OGŁOSZENIE

- informacja o treści zapytań wraz z wyjaśnieniami Zamawiającego, - informacja o zmianie treści SWZ wraz z przedłużeniem terminu składania ofert.

Dotyczy: postępowania o udzielenie zamówienia publicznego pn. „Przebudowa dróg gminnych w miejscowości Klebark Mały”.

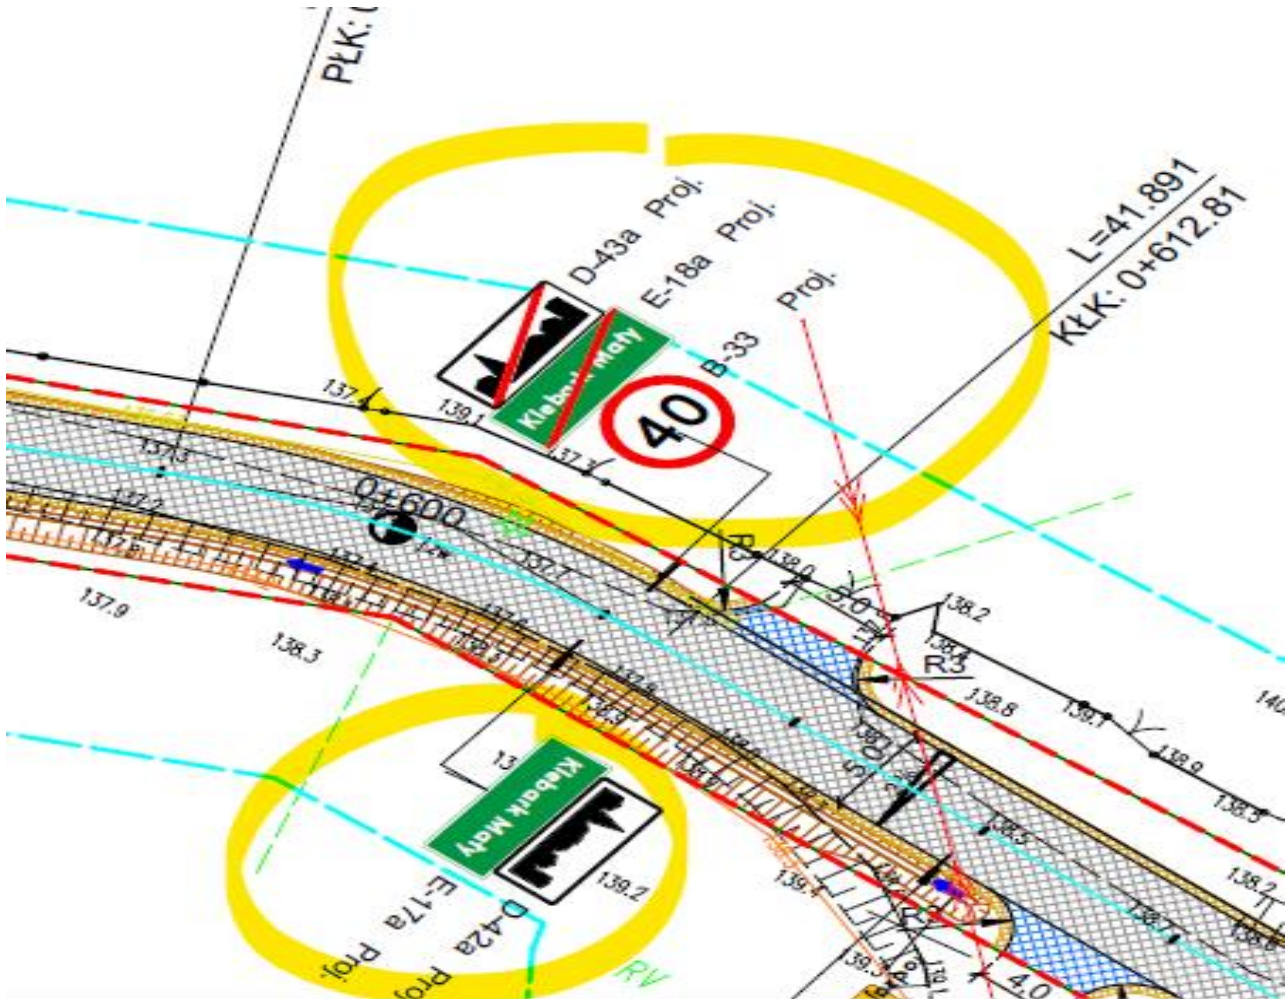
27. Wg projektów SOR należy wykonać 15 szt. znaków na odcinku zamówienia. Czy znaki na odcinku nr 2 (wskazane na obrazie) nie powinny mieć dwóch słupków? Wtedy z 11 szt. słupków będzie ich 13. Czy Zamawiający potwierdza 13 szt. słupków do wykonania?

Zamawiający potwierdza konieczność wykonania tablic D43a/D42a na dwóch słupkach. Ilość przedmiarowa słupków dla znaków drogowych wynosić będzie 13 szt.

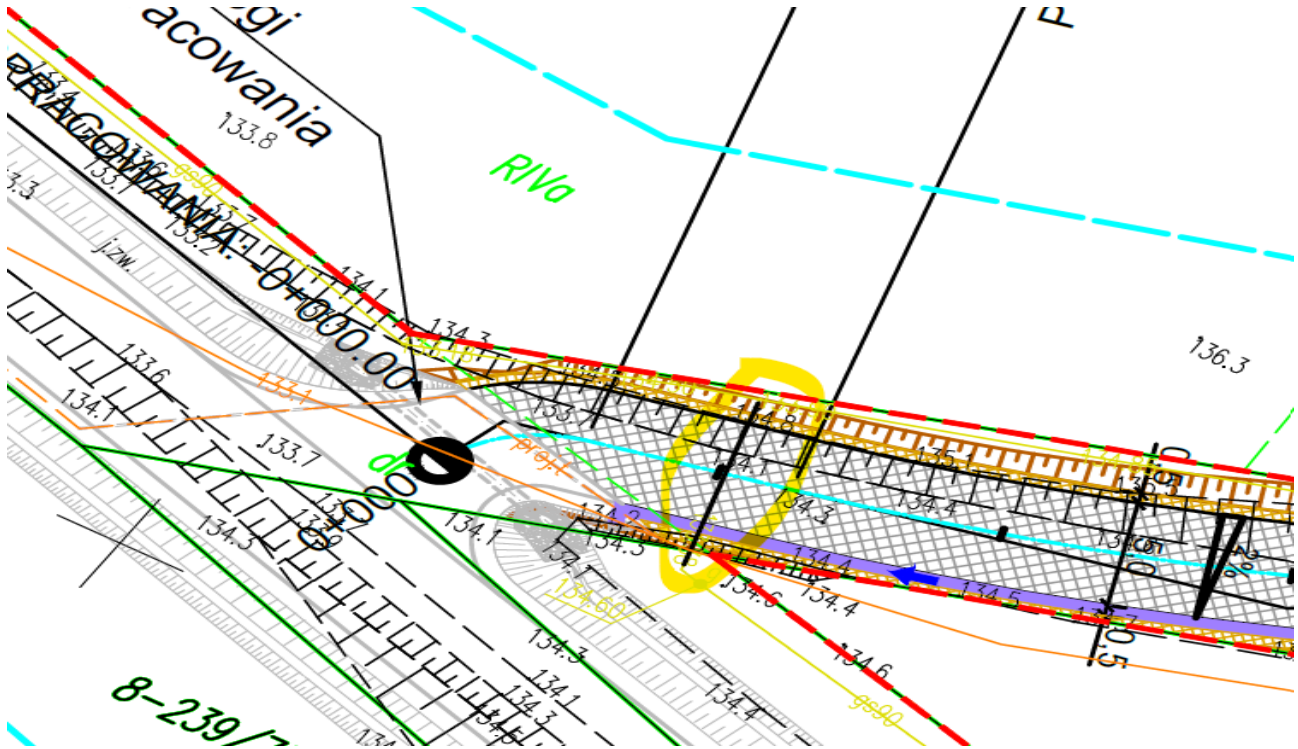
35. Wg dokumentacji pobocza na odcinku nr 1 powinny mieć 0,75 m szerokości, a na odcinku nr 2 - 0,5m. Czy Zamawiający potwierdza różnicę w szerokościach poboczy?

Wykonawca uwzględni szerokości poboczy zgodnie z załączoną dokumentacją dla każdego odcinka.

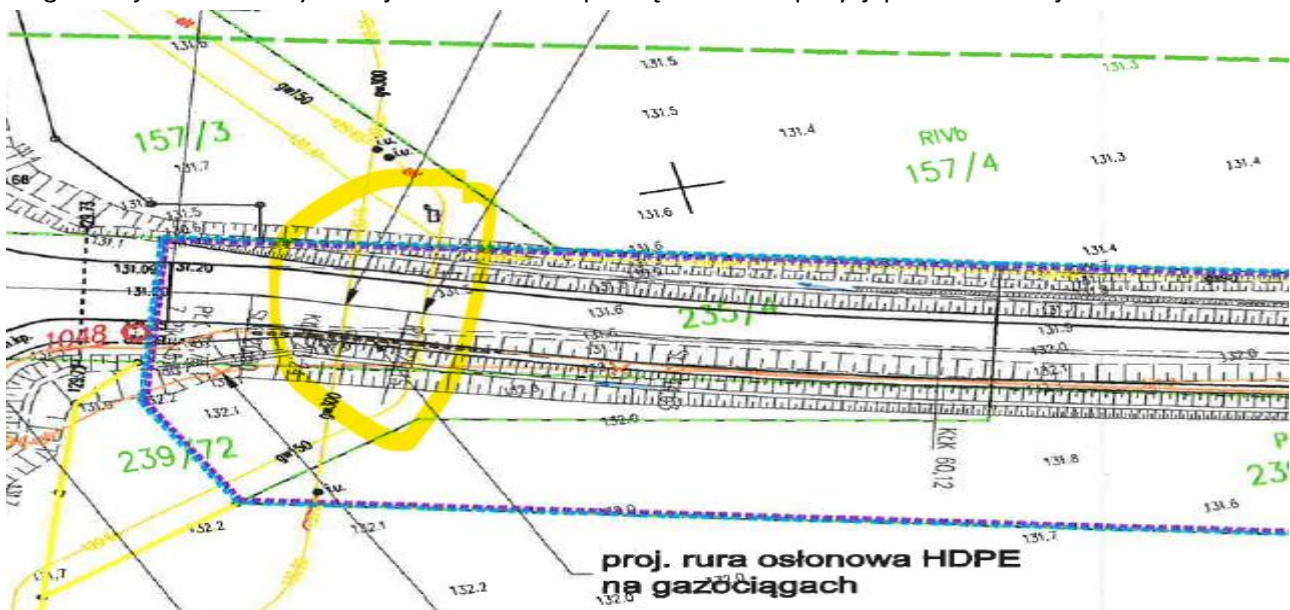
37. Proszę o potwierdzenie, że w zaznaczonym miejscu na odcinku nr 2 nie należy osłaniać rurami sieci gazowej. Jeśli należy to proszę o dodanie pozycji przedmiarowej.

Zgodnie z treścią mapy zasadniczej, na przedmiotowym odcinku istniejąca sieć gazowa posiada rurę osłonową.
